原S55#楼修改为S55#、S70#、S71#、S72#四栋楼

项目名称:
海丝居艺商业中心(一区)

S8#楼平面调整
S8#楼地下室增设车位7辆

D2#楼平面增设环网室

S55#楼二层平面图 1:100
 本层建筑面积411.86m²

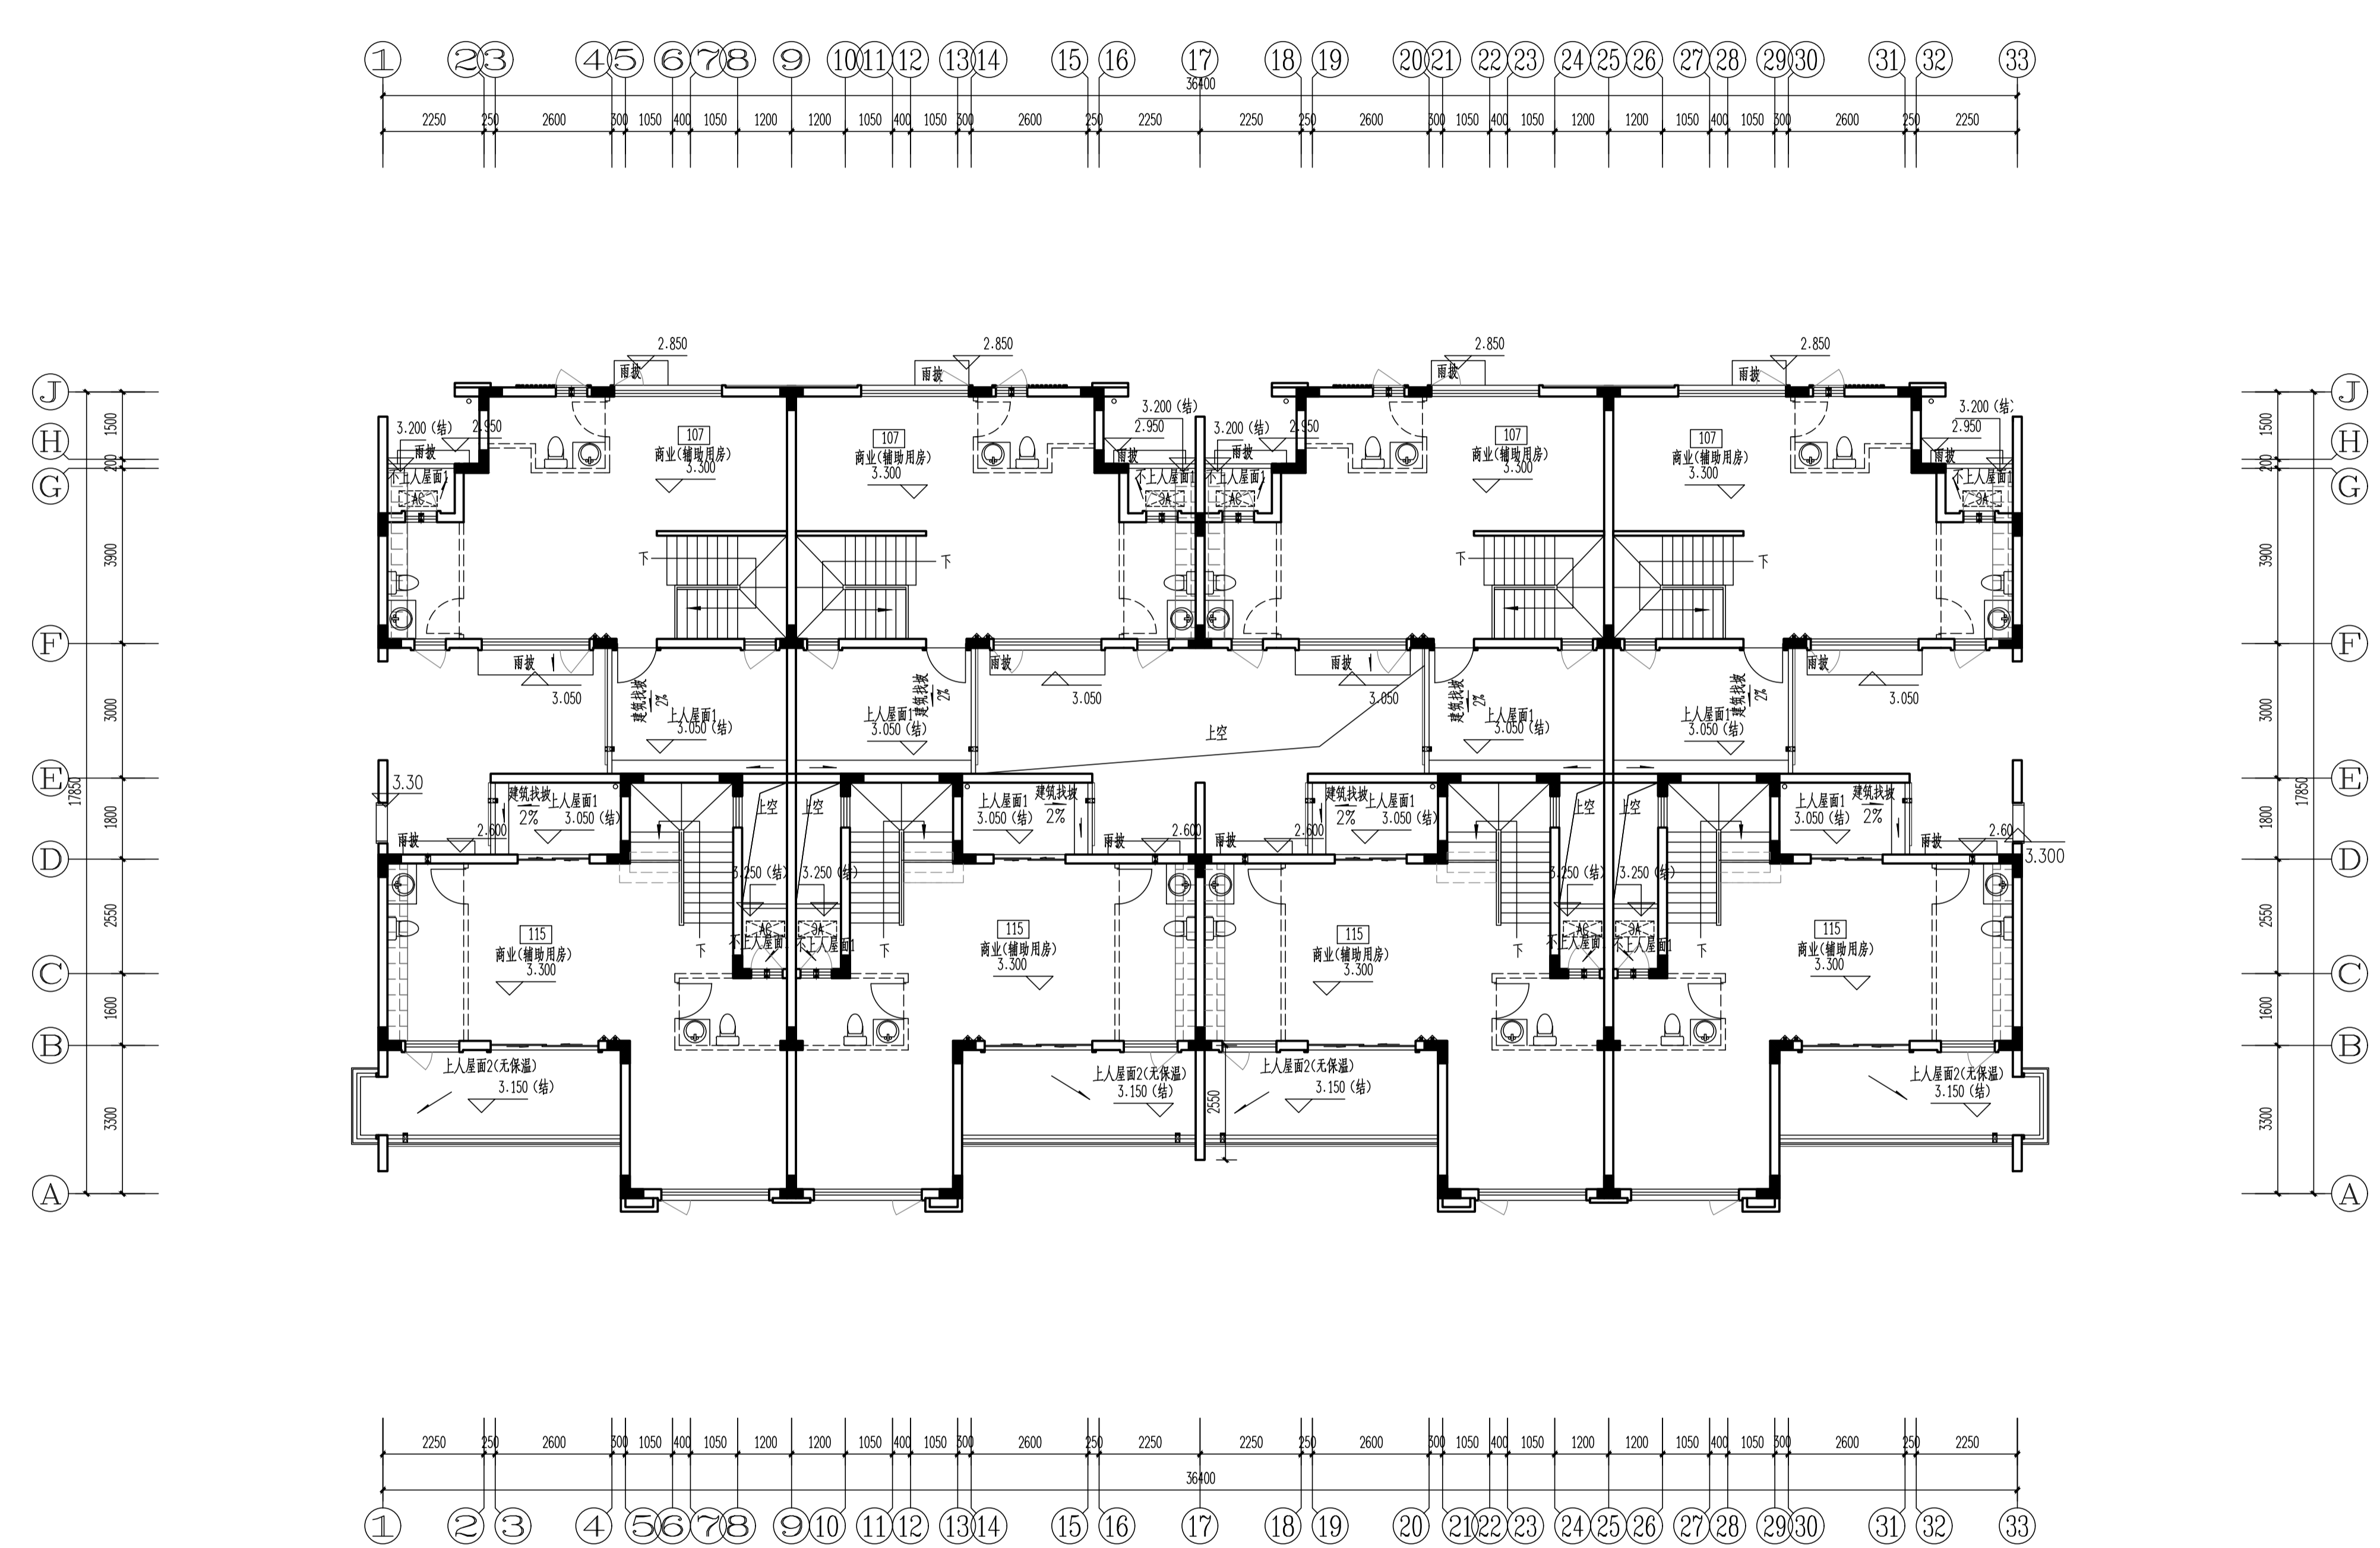
原S55#楼修改为S55#、S70#、S71#、S72#四栋楼

S55#楼网项平面图 1:100

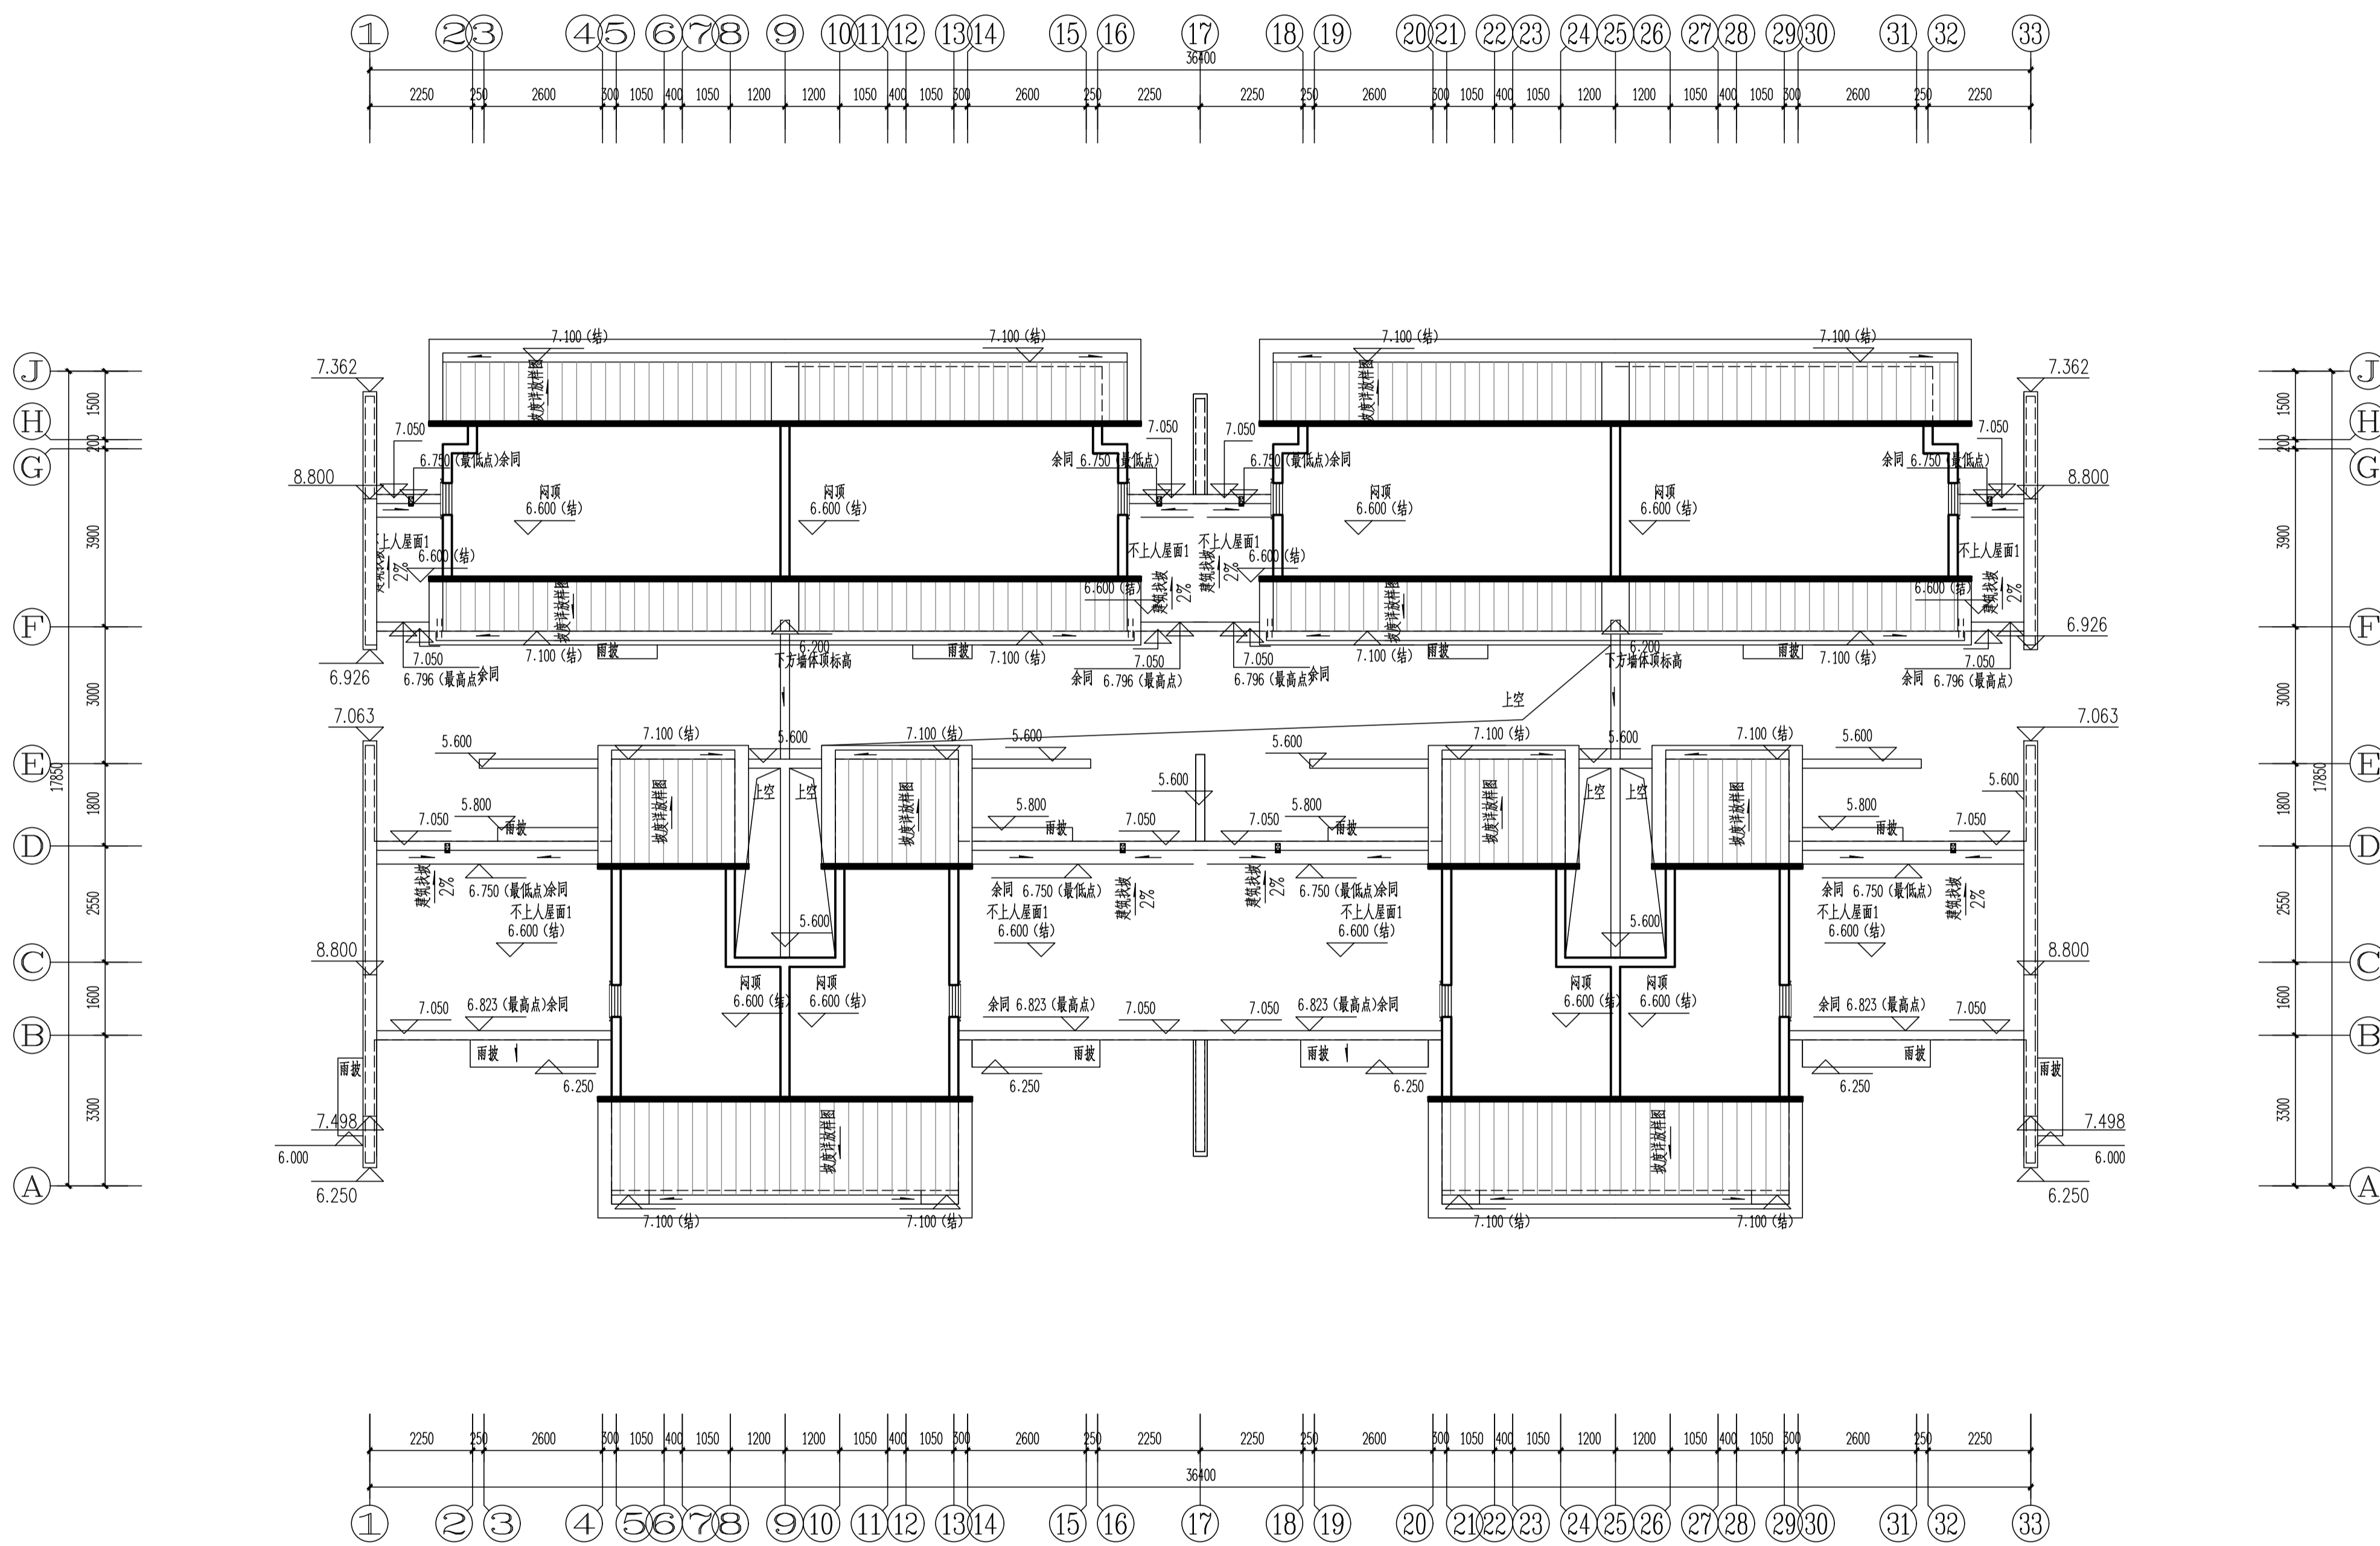
原S55#楼修改为S55#、S70#、S71#、S72#四栋楼

S55#楼屋顶平面图 1:100

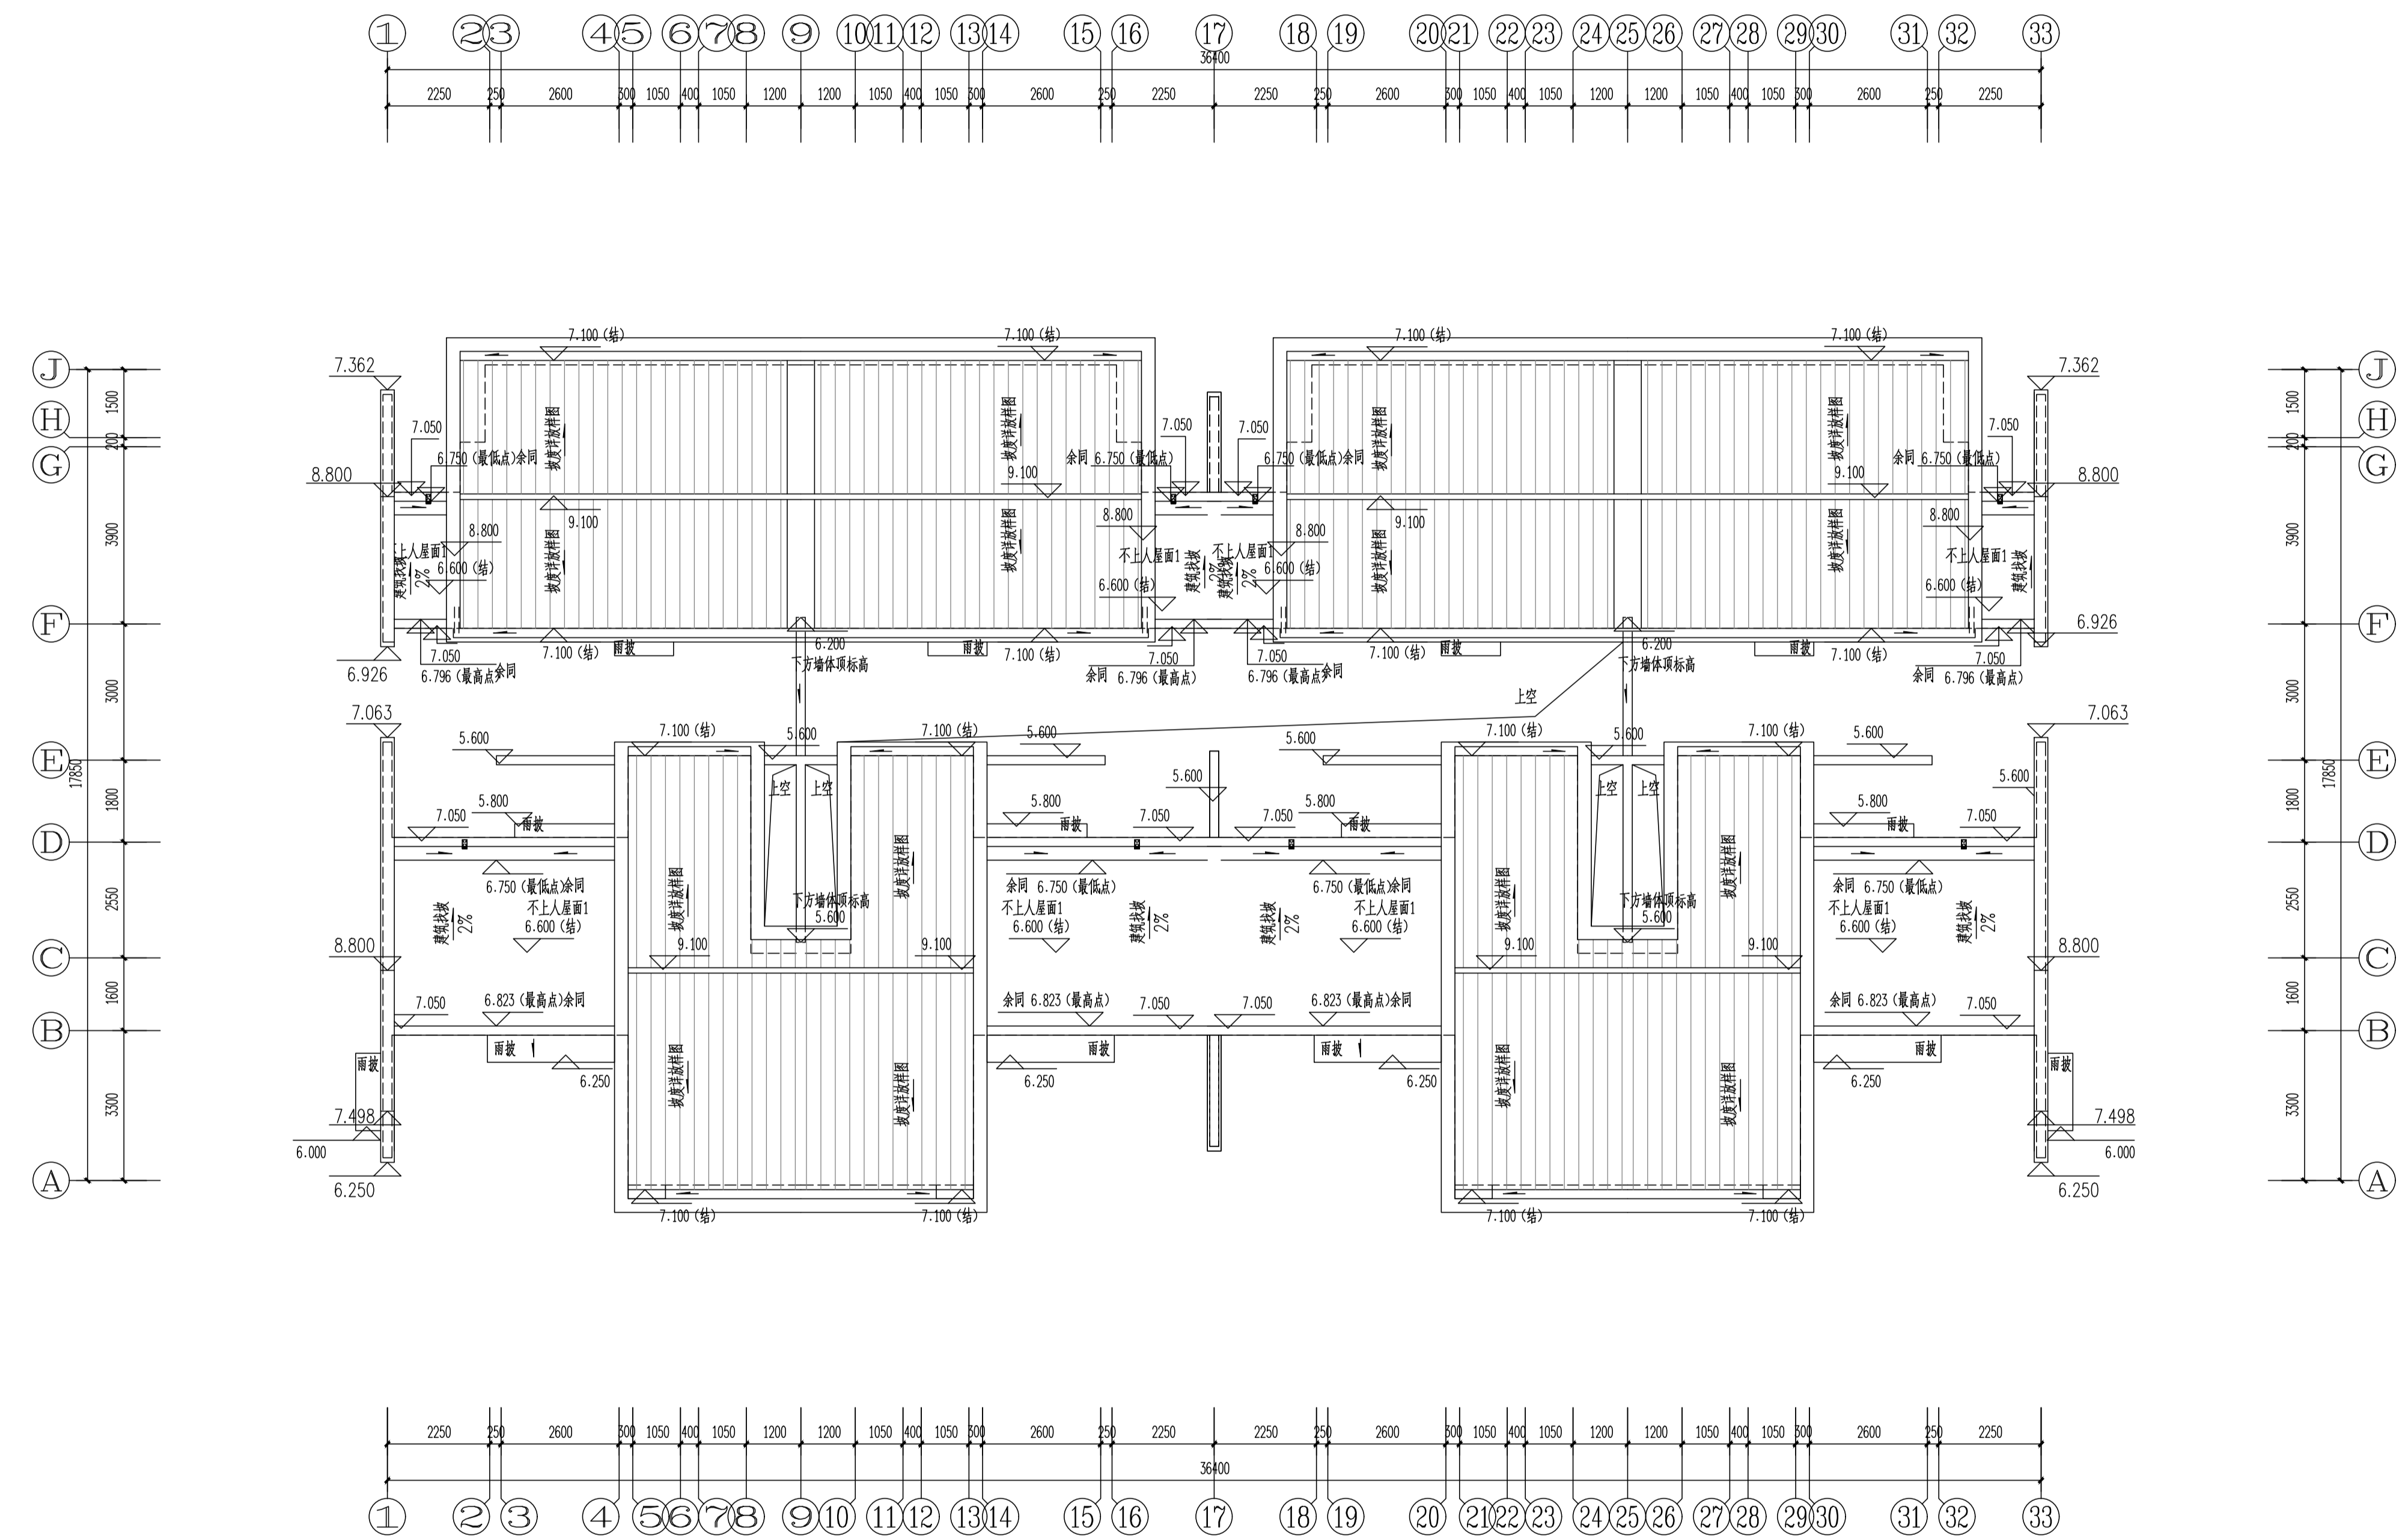
原S55#楼修改为S55#、S70#、S71#、S72#四栋楼
